Deutsche Telekom Technik GmbH, Neue-Land-Str. 6, 30625 Hannover

Stefan Mau | 23011/2025

**08.10.2025 | 57. Änderung des Flächennutzungsplans Ortsteil Salzhemmendorf Nr. 11, sowie
Bebauungsplan Nr. 210 Netto-Markt der Flecken Salzhemmendorf**

AT/Vh-Bez.: Kein aktiver Auftrag		AT/Vh-Nr.: Kein aktiver Auftrag	
TI NL	Nord		
PTI	Hannover		
ONB	Salzhemmendorf		
Bemerkung:	AsB	1	
	VsB		Sicht Lageplan
	Name	PTI 21 Hermann, Anna Franz	Maßstab 1:1000
	Datum	29.08.2025	Blatt 1

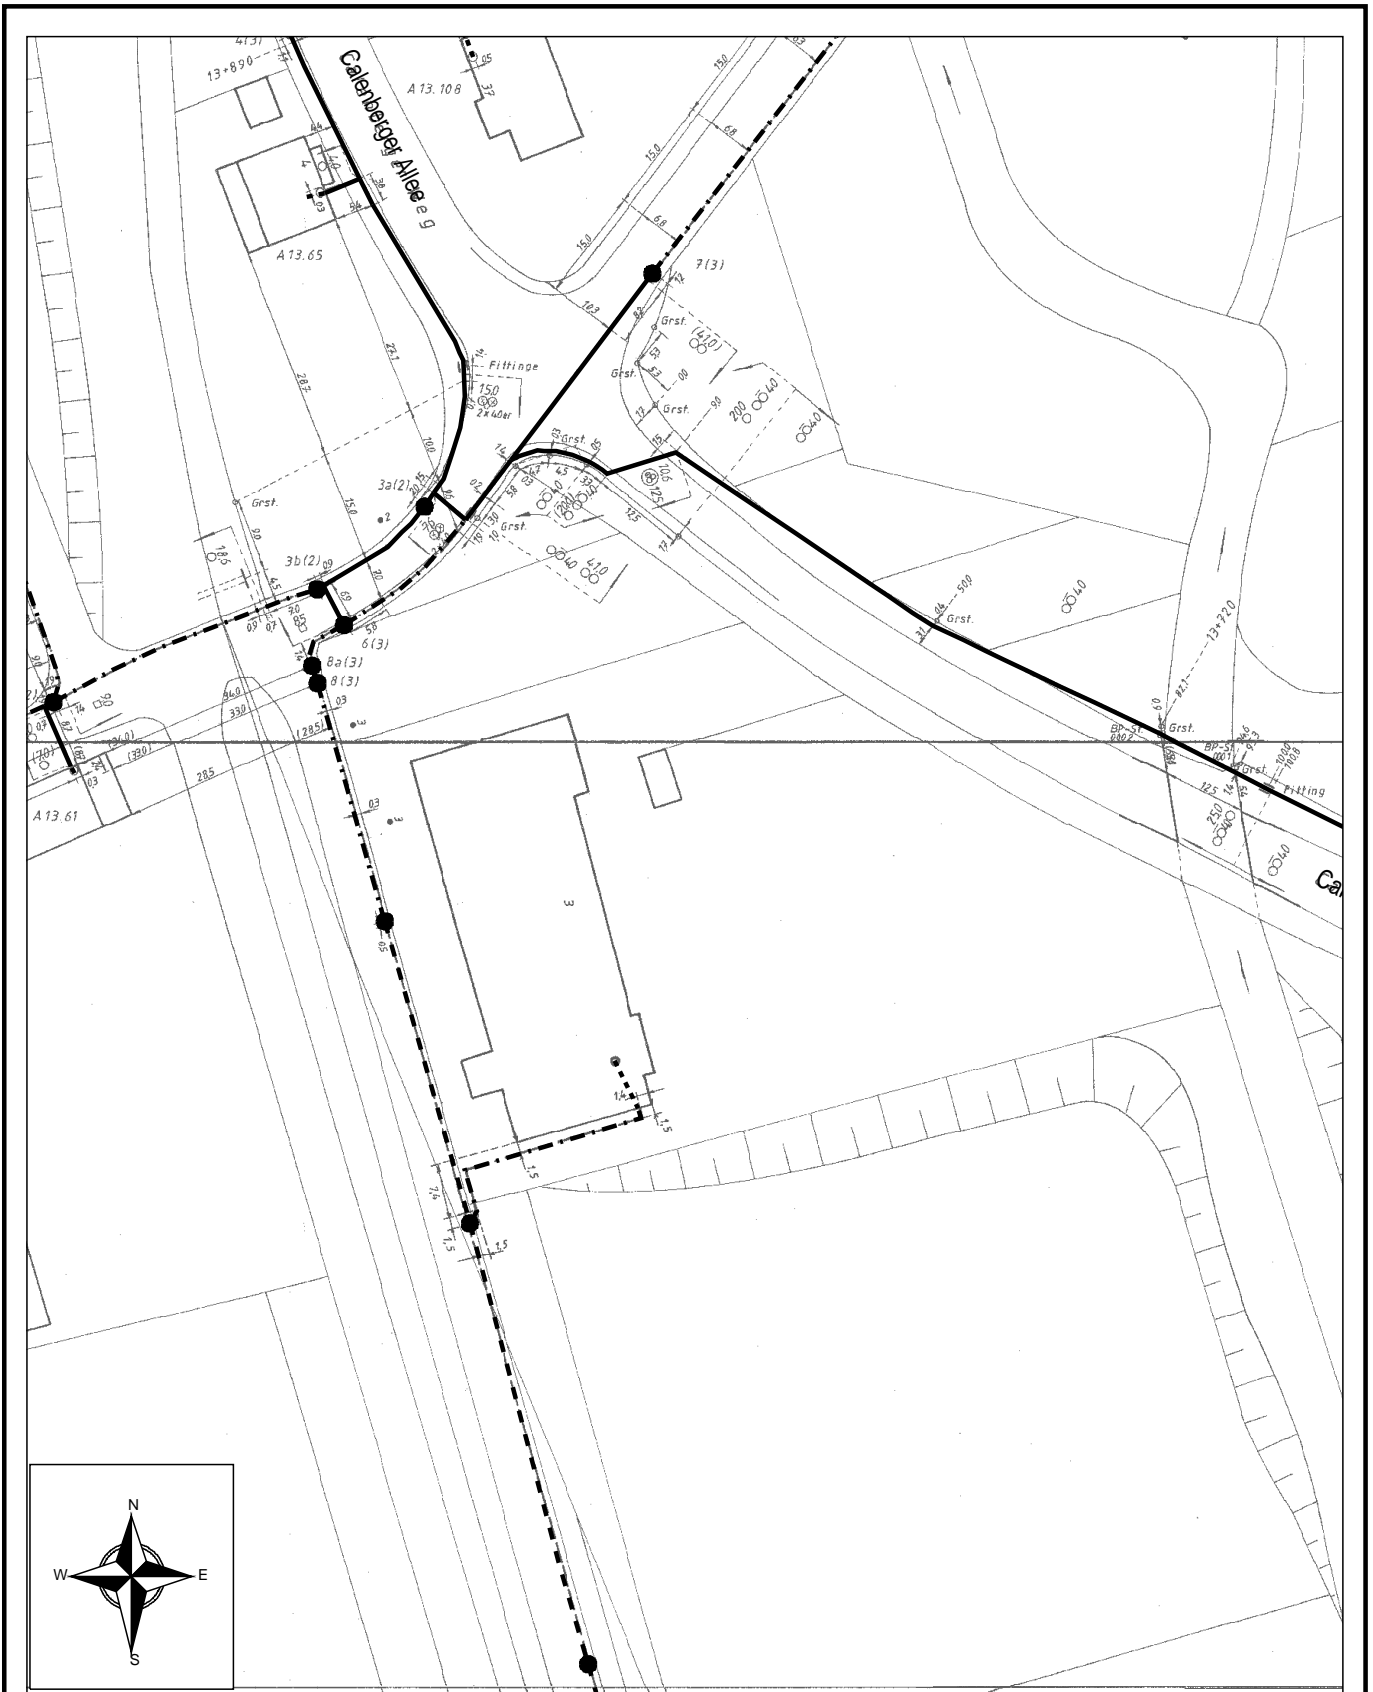
Am Rand des Planbereiches befinden sich Telekommunikationslinien der Telekom.
